**COMMUNE DE LACQ-AUDEJOS  
(PYRENEES ATLANTIQUES)**

## **PLAN LOCAL D'URBANISME**

### **AUTRES PIECES**

**CONSULTATION DES PERSONNES PUBLIQUES ASSOCIEES ET  
DES SERVICES**

Fig. 3 : Localisation des zones à urbaniser à vocation d'activités Auy sur cartographie de l'aléa remontée de nappe (Source : rapport de présentation du PLU et plan de zonage)

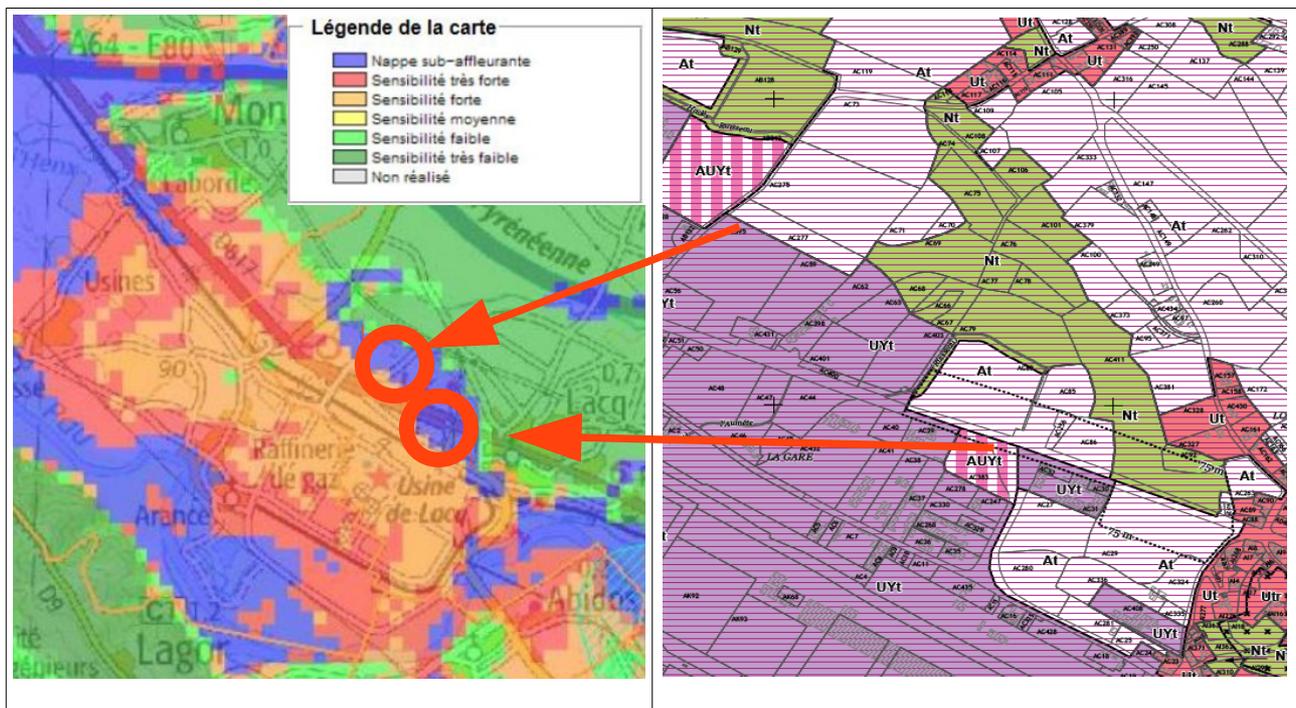
Les zones à urbaniser à vocation d'activités AUy prévues à l'ouest du village de Lacq (zones hachurées dans la figure 3) sont situées dans les zones de nappe sub-affleurante et à sensibilité forte à l'aléa remontée de nappe (page 102 du rapport). Le dossier ne précise pas comment cet aléa est pris en compte. **L'Autorité environnementale recommande de compléter le dossier sur ce point.**
